N i e d e r s c h r i f t

über die **öffentliche Sitzung des Gemeinderates** am Donnerstag, den 07.12.2023 um 19:30 Uhr im Sitzungssaal des Mehrzweckgebäudes.

1. Bauleitplanung "Nördlich der Valleystraße"

1.2 Bebauungsplan "Nördlich der Valleystraße"

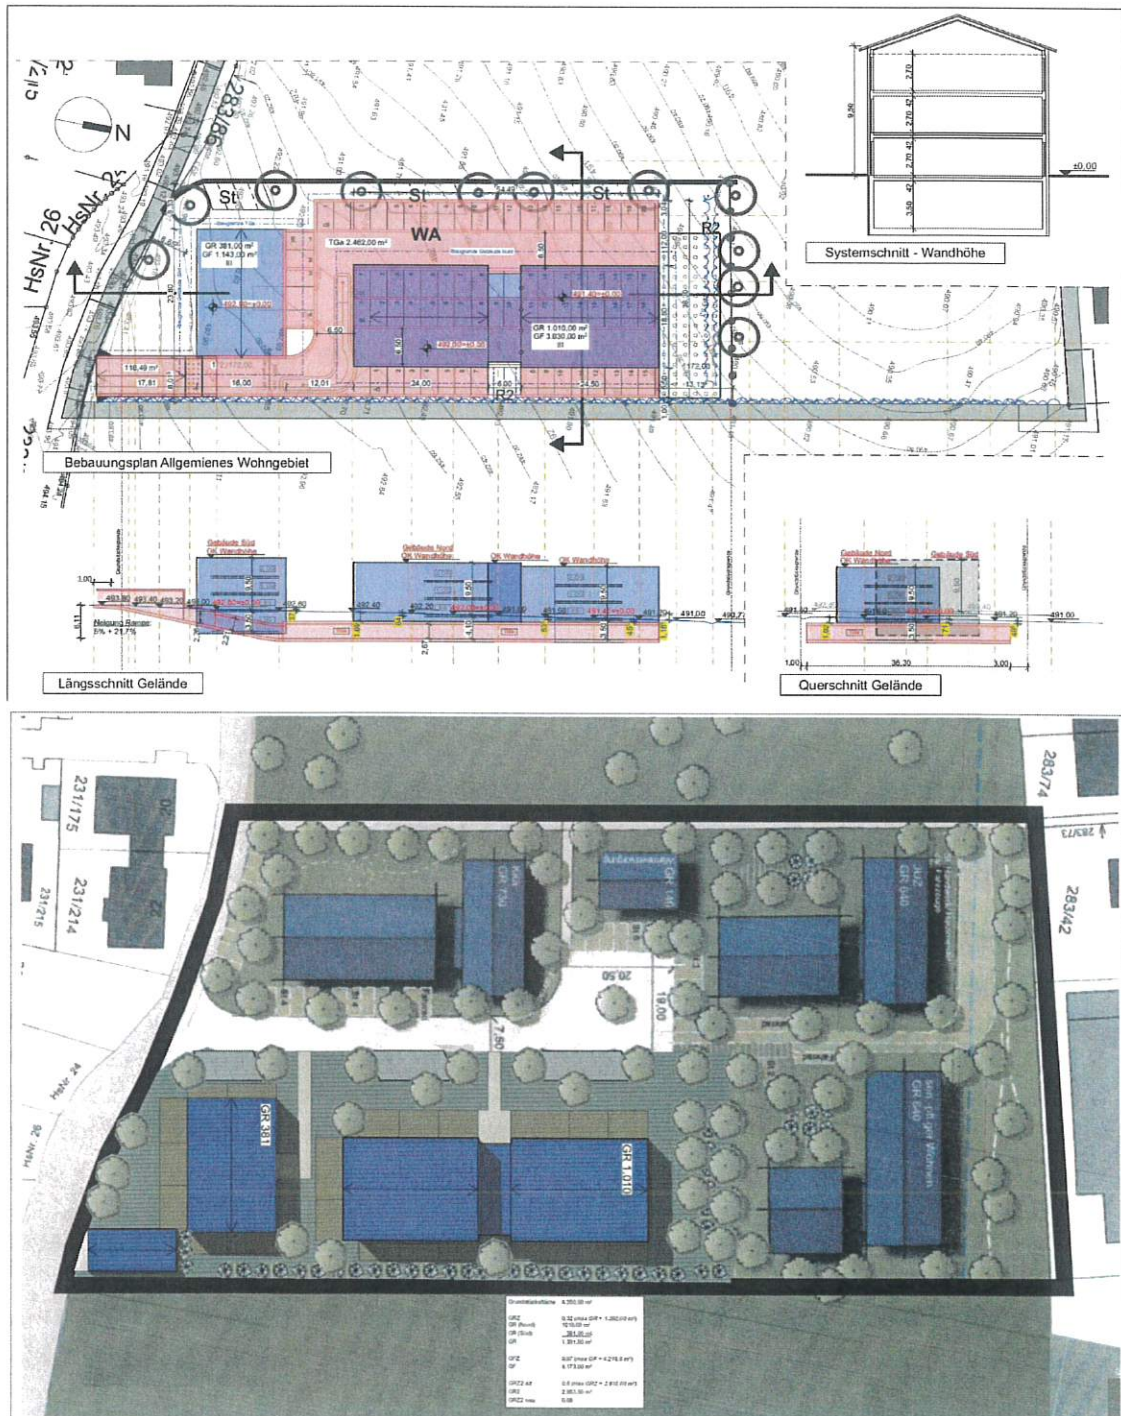
Die ständig steigenden Anforderungen an die Dachdämmungen und auch die heute üblichen Verbauungen von Fußbodenheizungen mit zeitgemäßen Trittschalldämmungen führt dazu, dass eine **Wandhöhe von 9,50 m** bei einer dreigeschossigen Bebauung als absolutes Minimum angesehen werden. Dies jedenfalls, wenn zeitgemäße lichte Raumhöhen, die für ein gutes und gesundes Wohnklima sorgen, eingehalten werden sollen. Beabsichtigt ist, dass hier zeitgemäßer Wohnungsbau entstehen soll. Wir bitten daher jedenfalls um eine moderate Anhebung der Wandhöhenfestsetzung auf 9,50 m.

Zudem muss es möglich sein, dass die **Wandhöhen** mit der Topografie **verspringen** (vgl. die Darstellung in der Planbeilage).

Für die im BPlan angedachten Gebäude wurden dem Gelände angepasste Höhenkoten festgesetzt. Die geforderte Höhenstaffelung wird also bereits umgesetzt. In diesem Zusammenhang fällt auf, dass **Festsetzung A 3.4** einer Anpassung bedarf. Hier sind Mindesthöhen festgesetzt, was jedoch mit der erlaubten Abweichung von -0,3 m nicht vereinbar wäre. „**Mindest**“ entfällt künftig aus der Formulierung.
